負圧維持治具の設置概要

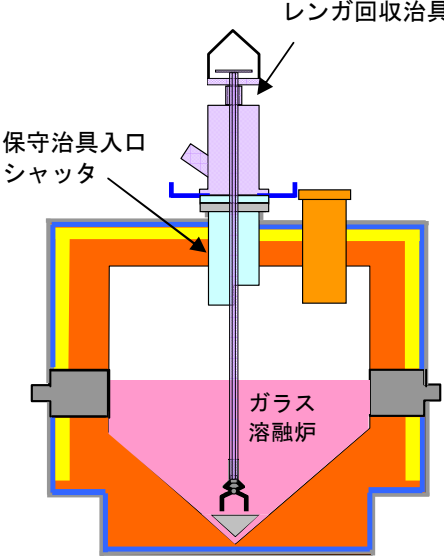
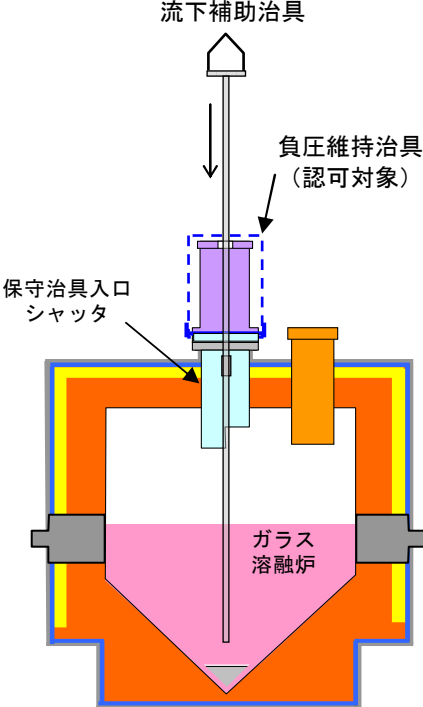
変更前(負圧維持治具の設置前)	変更後(負圧維持治具の設置後)	主な変更内容
 <p data-bbox="226 1230 656 1262">レンガ回収治具を設置した時の構成</p>	 <p data-bbox="1061 1238 1480 1270">負圧維持治具を設置した時の構成</p>	<p data-bbox="1666 395 2175 595">ガラス溶融炉内の点検のために実施するガラス抜き出しにおいて、流下性が低下した場合に、保守治具入口シャッターを設置した状態で流下補助治具を使用することができるよう負圧維持治具を設備に追加する。</p>
